**NOTE DE RENSEIGNEMENTS
TECHNIQUES**

Matériel	4 CV " 54 " Type R 1 062	N° 73
Organe	Refroidissement	
RÉFÉRENCE : PROTECTION DE LA BATTERIE D'ACCUMULATEURS

FIGURE 1 - Vue du déflecteur

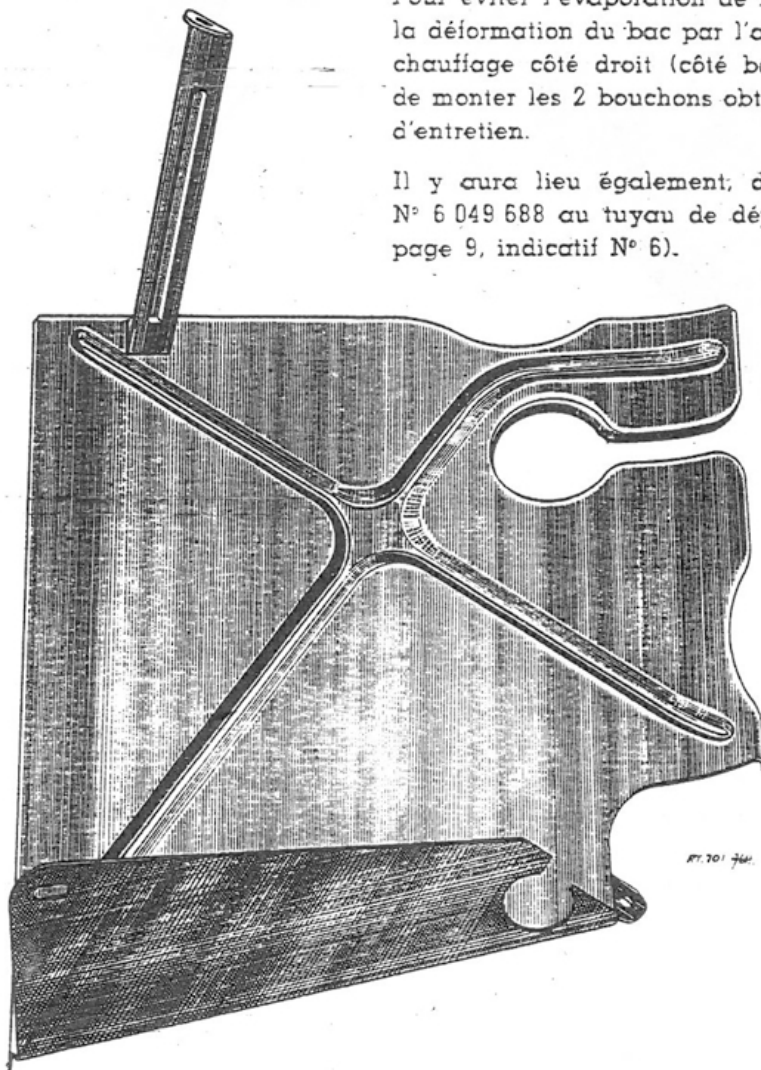
NOTA : Pour les pays tropicaux, il est possible d'accentuer le refroidissement du radiateur en montant un DÉFLECTEUR d'AIR (voir fig. 1 et 2).
